改善箇所説明図

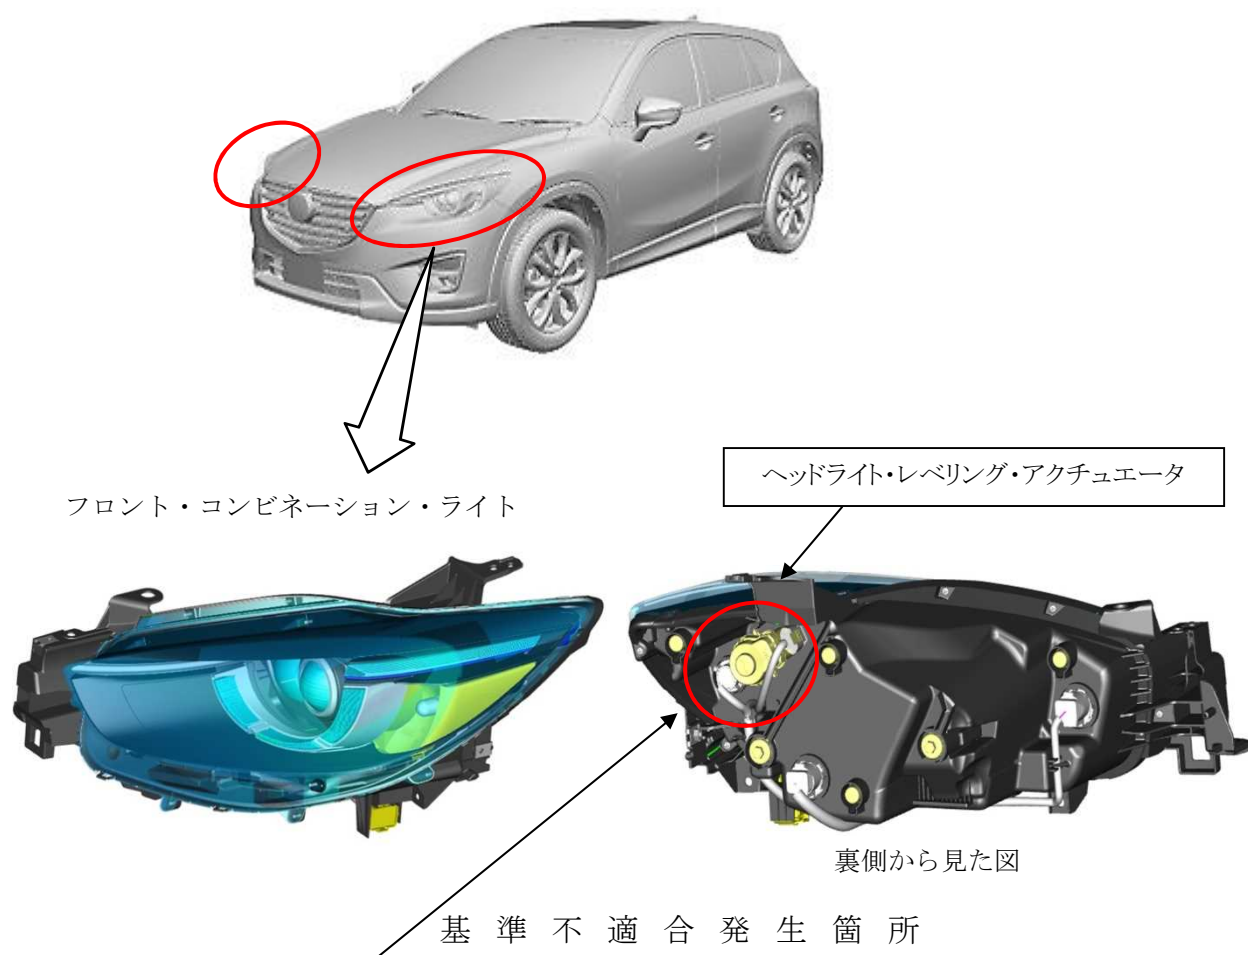
配光可変型前照灯装着車において、前照灯の光軸を調整するヘッドライト・レベリング・アクチュエータの樹脂成型工程が不適切なため、強度が不足しているものがある。そのため、そのまま使用を続けると、ヘッドライト・レベリング・アクチュエータが損傷し、前照灯の光軸が下向きのままになり、前方を照射できなくなるおそれがある。

全車両、前照灯及びヘッドライト・レベリング・アクチュエータの製造ロット番号を点検し、該当するものは当該ヘッドライト・レベリング・アクチュエータを対策品と交換する。

識別：左リヤ・ドア・アップ・ヒンジ取付けボルト（下側）の頭に白ペンを塗布する。
